－ 改善箇所説明図 －

運転席前側 ステアリングコラム内部（可視化のため、一部の周辺部品を省略しております）

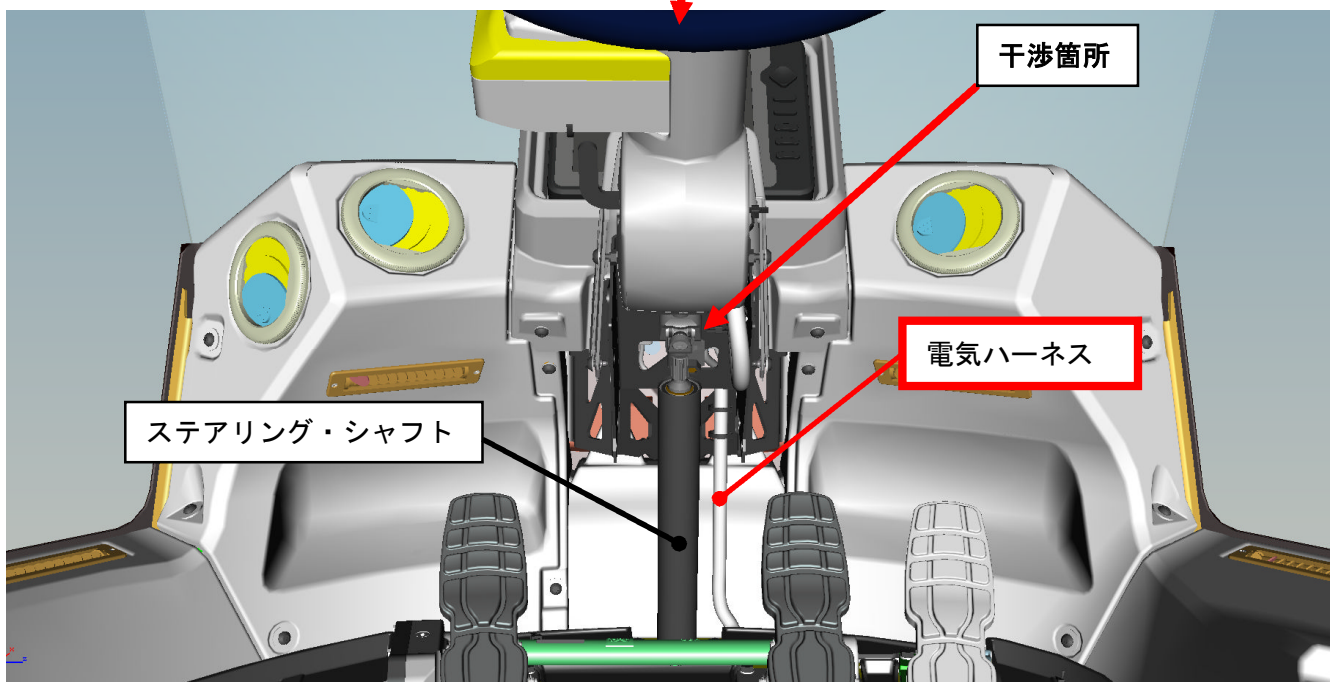
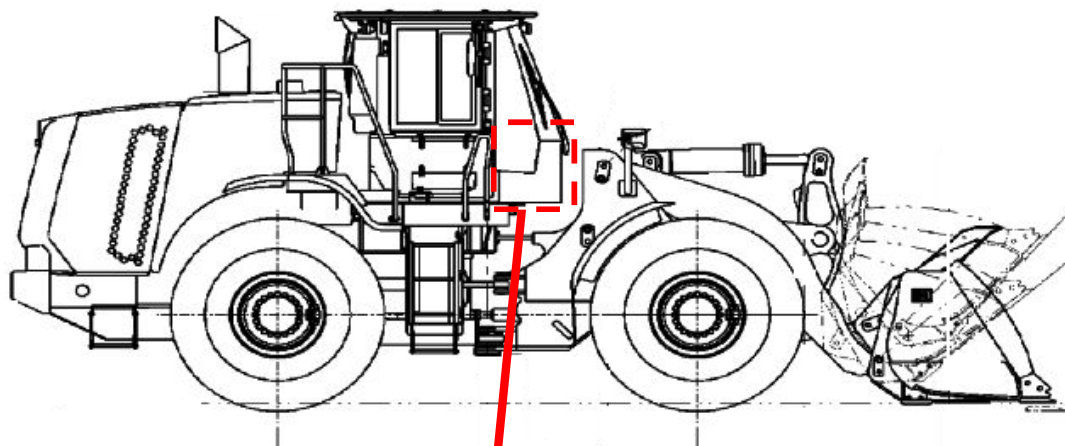
ステアリング・コラム・カバー内部において、電気ハーネスの固定方法が不適切なため、ステアリング・シャフトと電気ハーネスが干渉しているものがある。そのため、そのままの状態で使用を続けると、電気ハーネスが断線もしくは短絡し、変速不能、始動不能などが発生するおそれがある。

全車両、電気ハーネスの取付状態を点検し、正規の位置で固定されていない場合には、正規位置で固定する。また、損傷の有無を確認し損傷している電気ハーネスは修理を行う。
